福島第一原子力発電所 特定原子力施設に係る実施計画変更比較表（第I章 2.4 特定原子力施設の今後のリスク低減対策）

固体廃棄物貯蔵庫第 9～11 棟の追加

福島第一原子力発電所 特定原子力施設に係る実施計画変更比較表（第Ⅱ章 2.10 放射性固体廃棄物等の管理施設）

図-5 安全避難通路を明示した図面 (1/6)

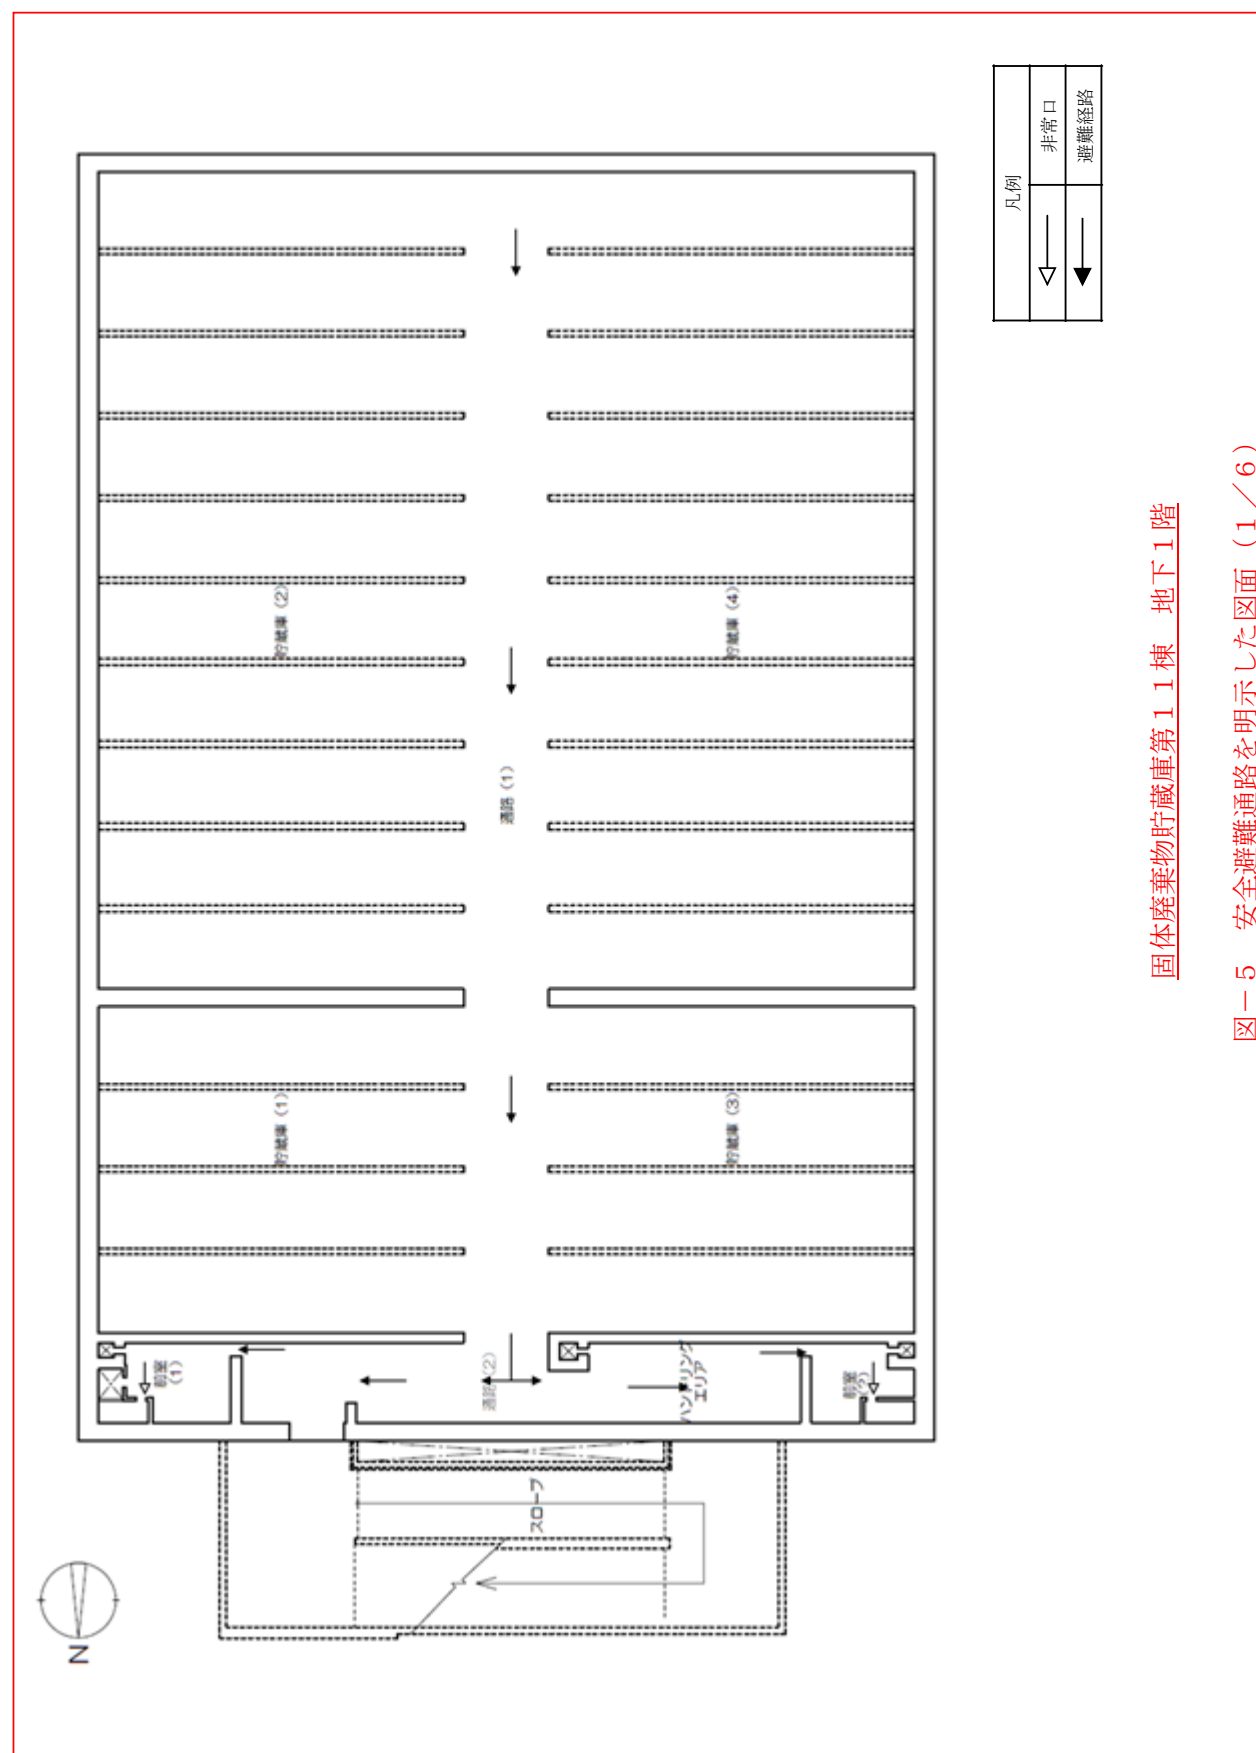
固体廃棄物貯蔵庫第11棟の設置に伴う記載の追加

固体廃棄物貯蔵庫第11棟 4階
 図-5 安全避難通路を明示した図面(5/6)

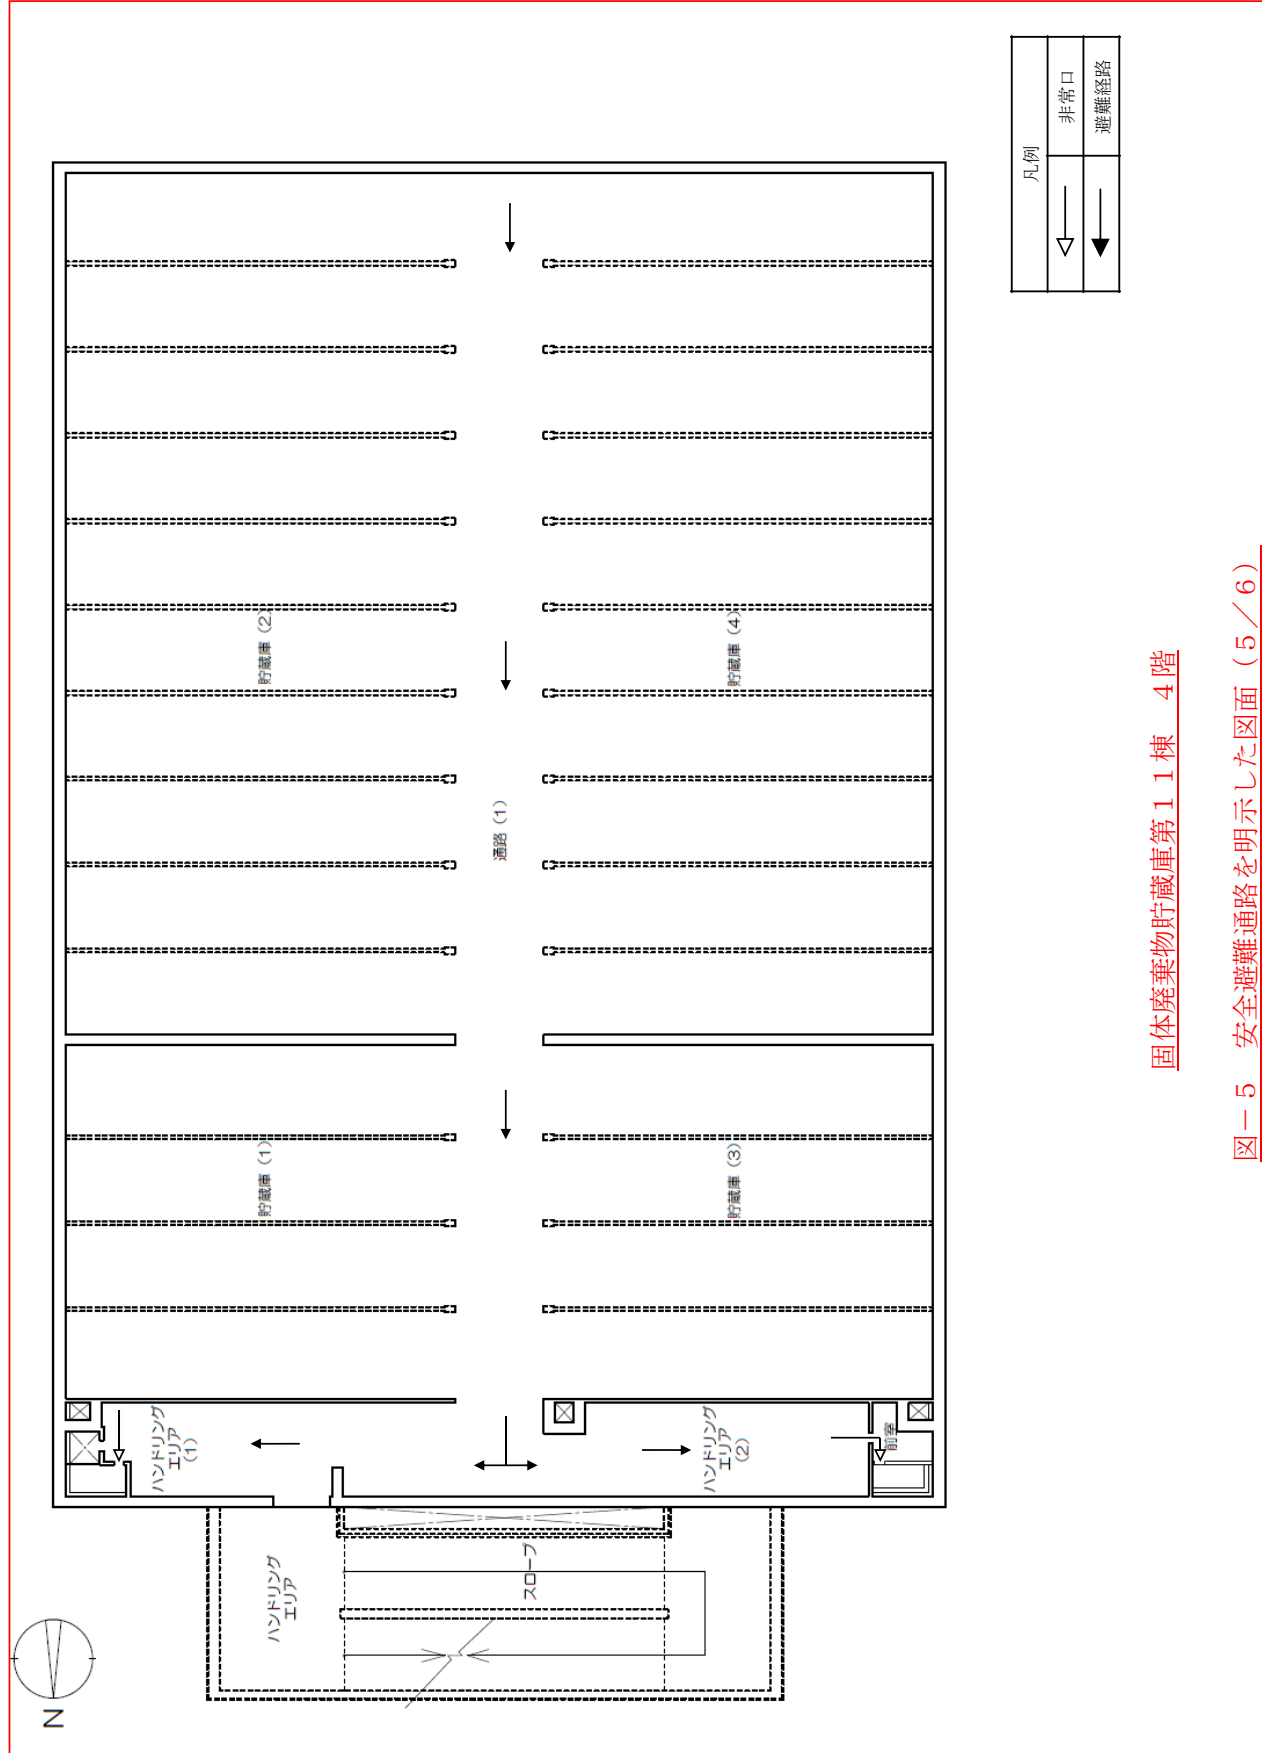
固体廃棄物貯蔵庫第11棟の設置に伴う記載の追加

図-6 非常用照明の取付箇所を明示した図面(4/6)

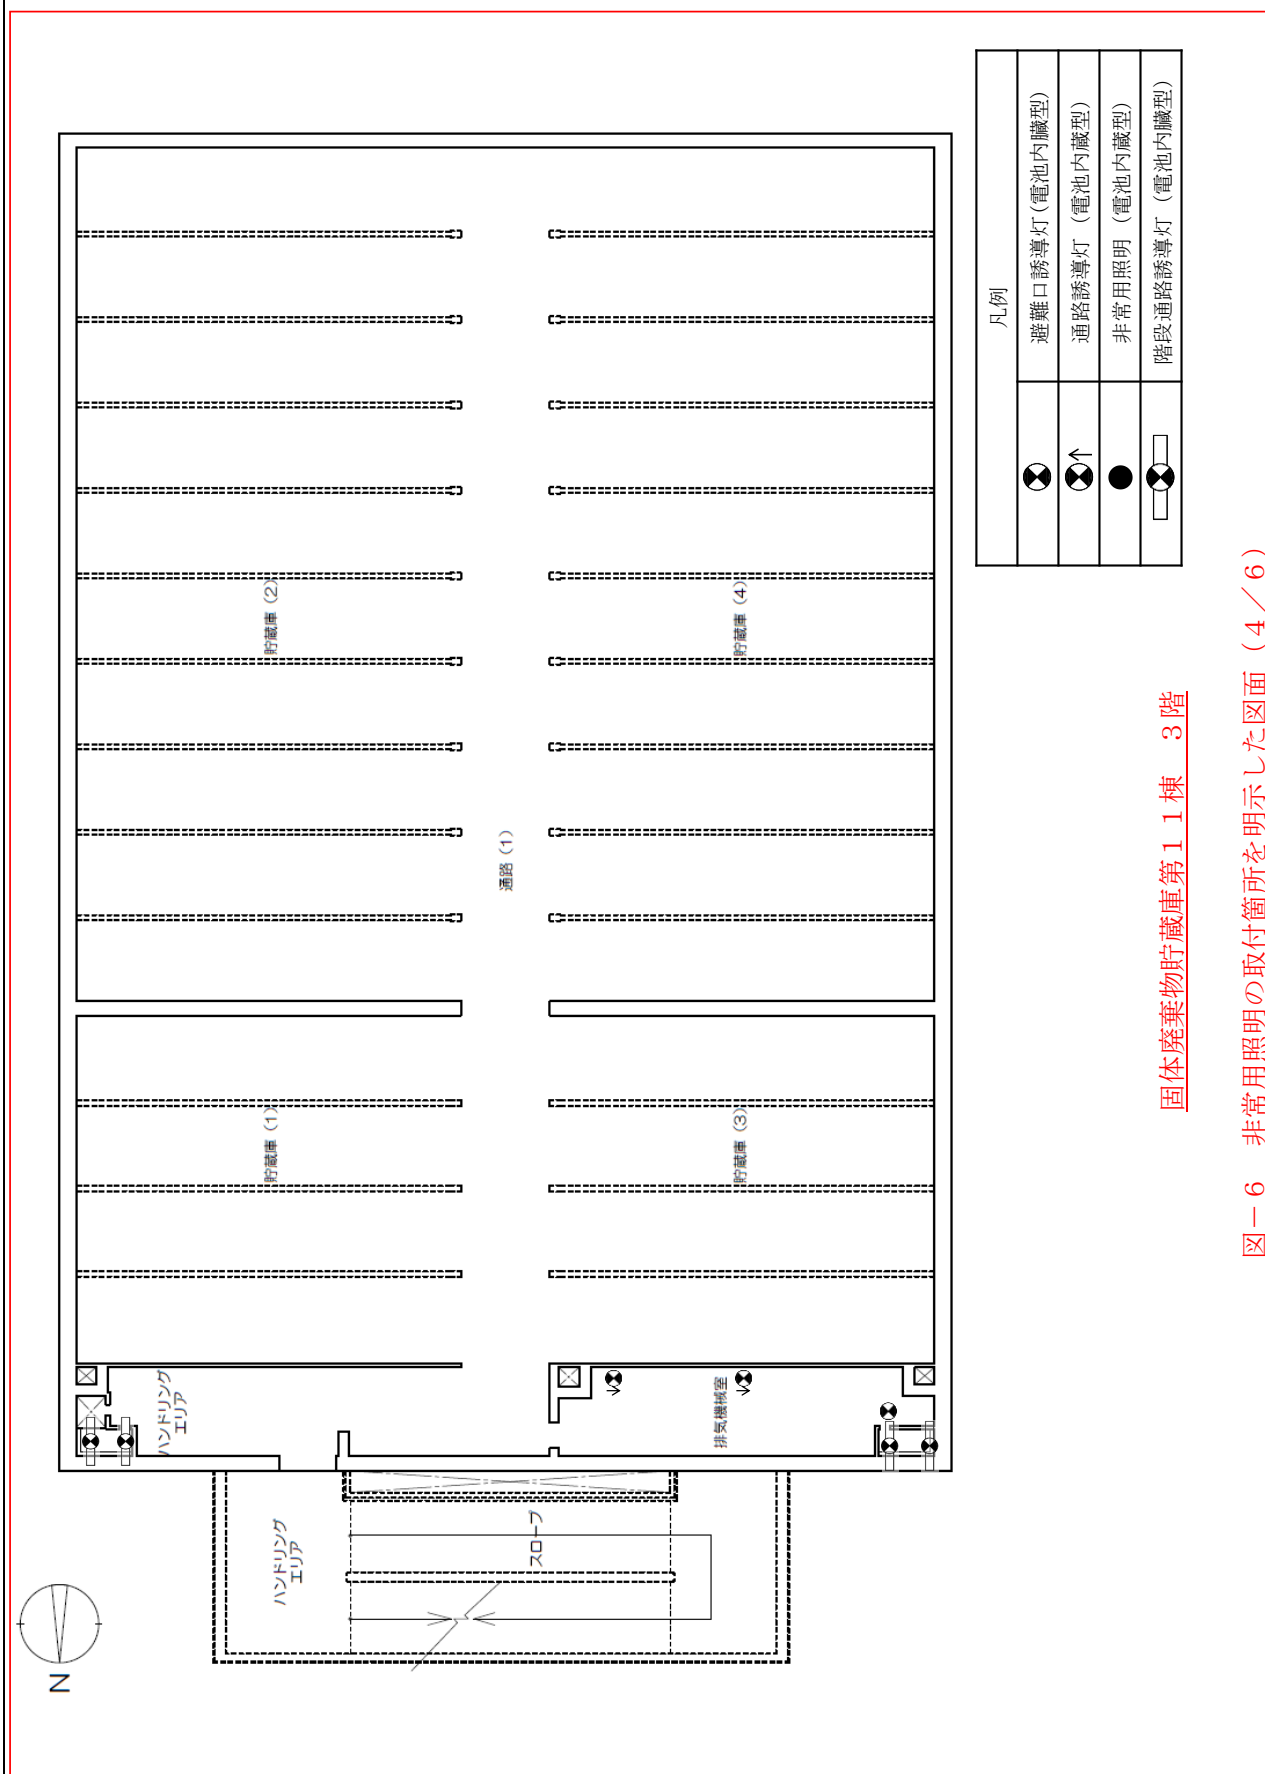
固体廃棄物貯蔵庫第1棟の設置に伴う記載の追加

図-6 非常用照明の取付箇所を明示した図面 (6/6)

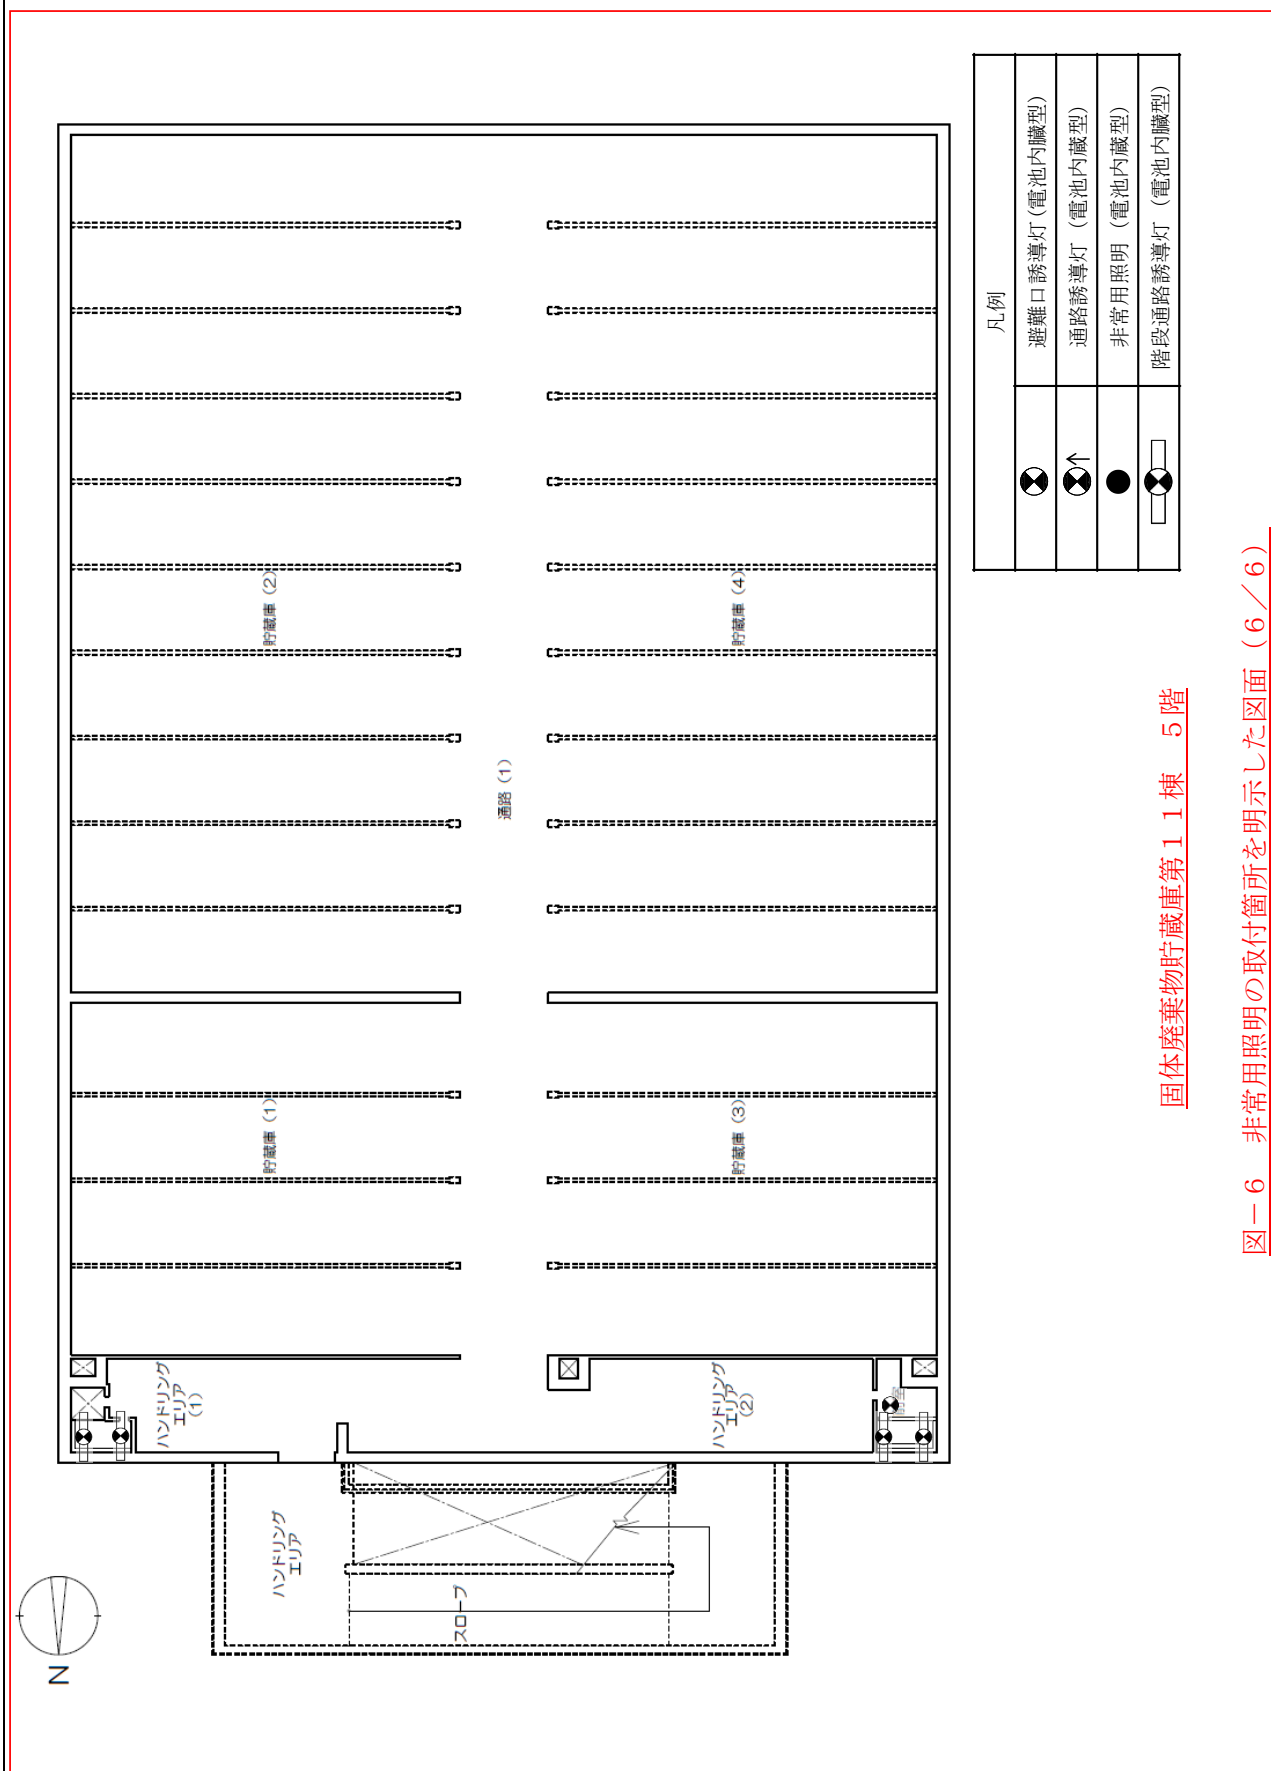
固体廃棄物貯蔵庫第1棟の設置に伴う記載の追加

図-3 消火設備の取付箇所を明示した図面 (3/6) 固体廃棄物貯蔵庫第1棟 2階

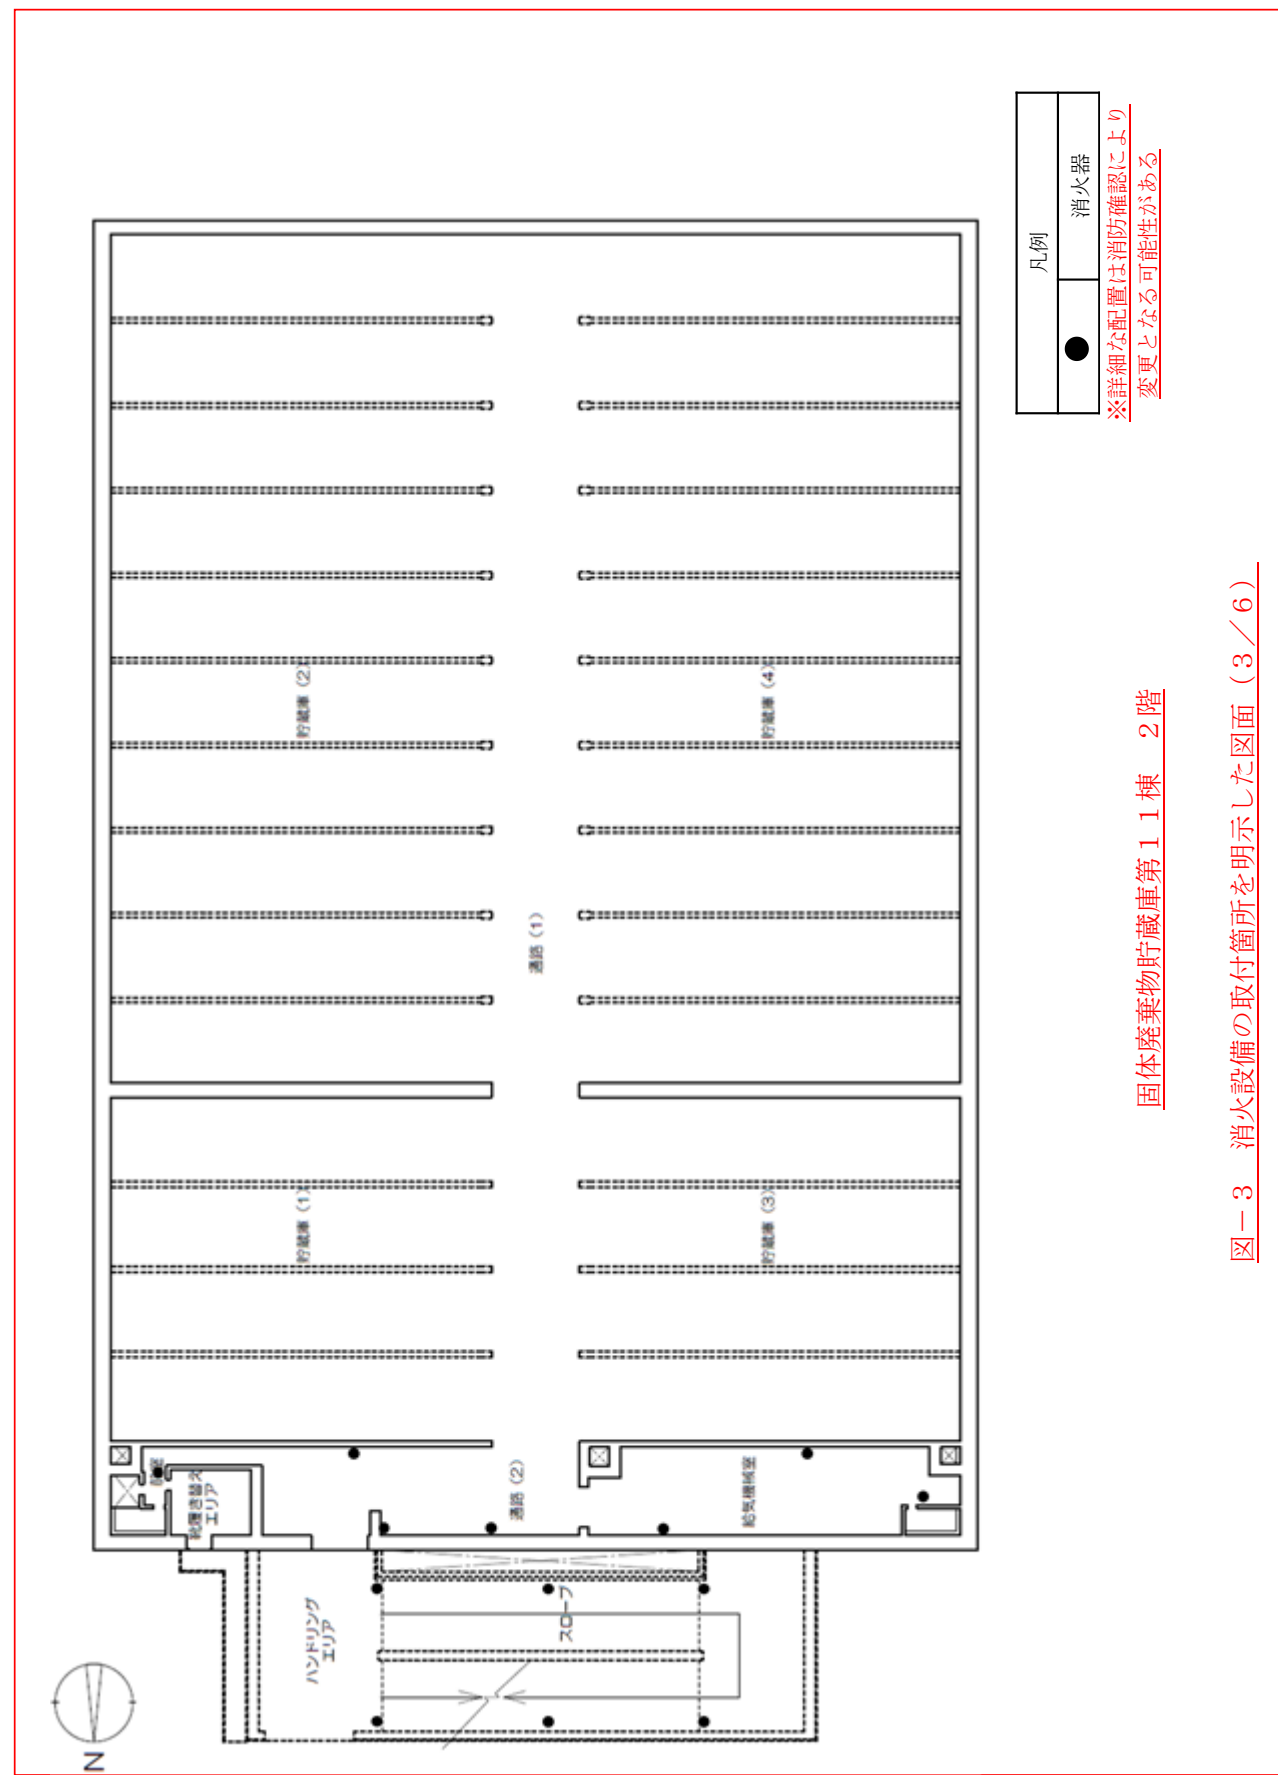
固体廃棄物貯蔵庫第1棟の設置に伴う記載の追加
